Quick scan naar behoud van de Anneville-eik in de middenberm van de A58

Quick scan (2nd opinion)

Movares is verzocht een quick scan uit te voeren op het huidig ontwerp in relatie tot de boom en het mogelijk aandragen van alternatieven. Uit deze quick scan komen de volgende punten naar voren.

Afbeelding 1.5 Schetsmatige oplossing variant 2

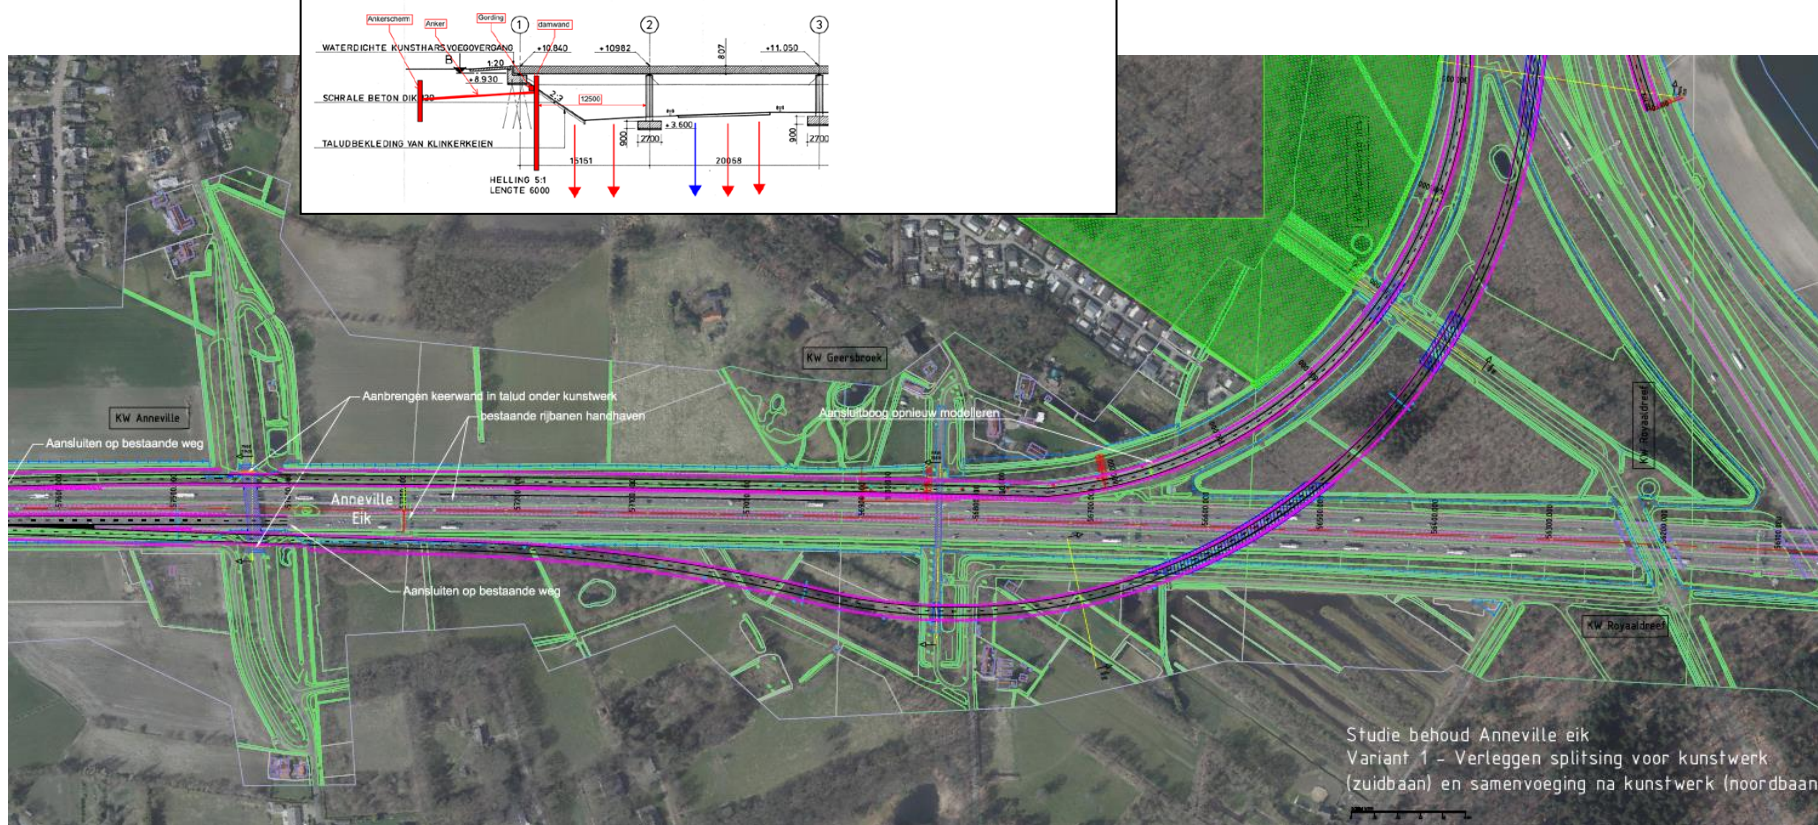
Variante 2 is grotendeels vergelijkbaar met variant 1, met één belangrijk verschil: de rijbanen worden gesplitst in een 2+2 configuratie. Op de linker rijbaan worden 2 rijstroken en een vluchtstrook toegepast en op de rechter rijbaan 2 rijstroken zonder vluchtstrook. Overeenkomstig met variant 1 wordt ook in deze variant uitgegaan van het behoud van het kunstwerk door toepassing van dezelfde maatregelen als bij variant 1. De oplossing is schetsmatig weergegeven in afbeelding 1.5.

Figuur 7. Benodigde afstanden voor bewegwijzering en turbulentielengtes bij variant 2 (links: symmetrisch weefvak, midden: uitvoeging en rechts: de benodigde turbulentielengtes)

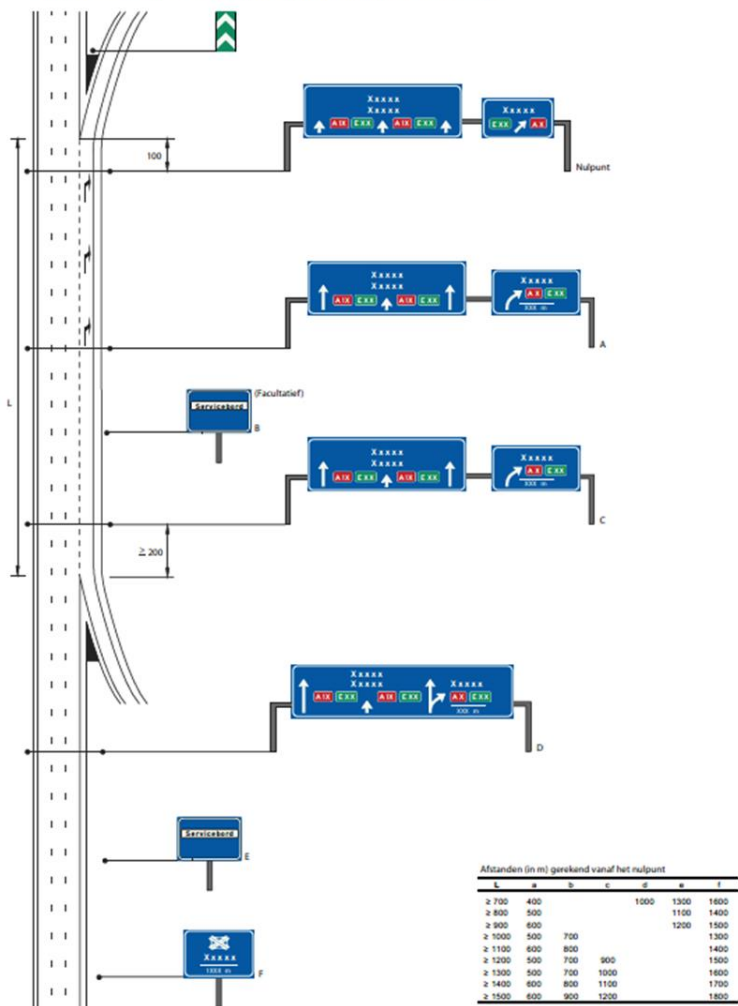
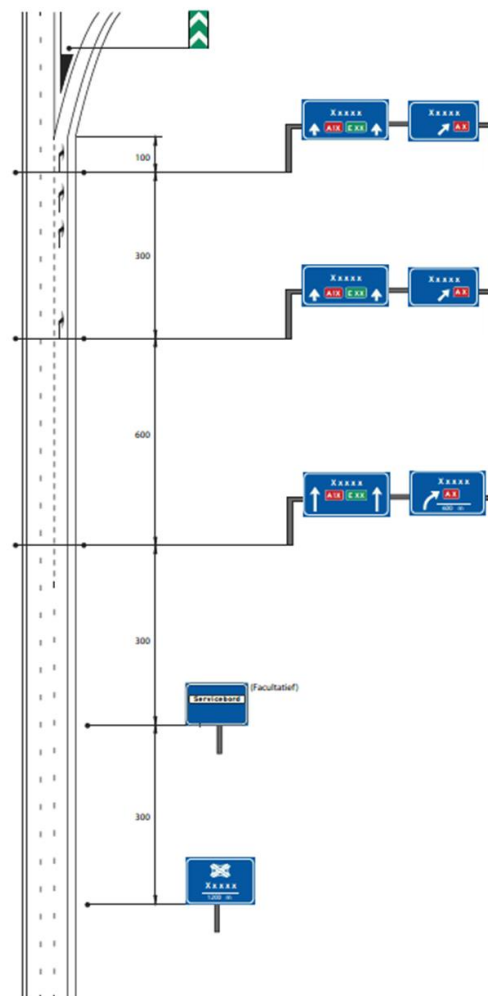
Op basis van de richtlijnen (ROA 2017, bewegwijzering) is te concluderen dat er onvoldoende lengte beschikbaar is om de opeenvolging van discontinuïteiten op te vangen (turbulentielen) en de bewegwijzering zodanig in te passen dat de weggebruiker goed en tijdig wordt geïnformeerd over de splitsingen. In figuur 7 staan de benodigde bewegwijzering en turbulentielen weergegeven.
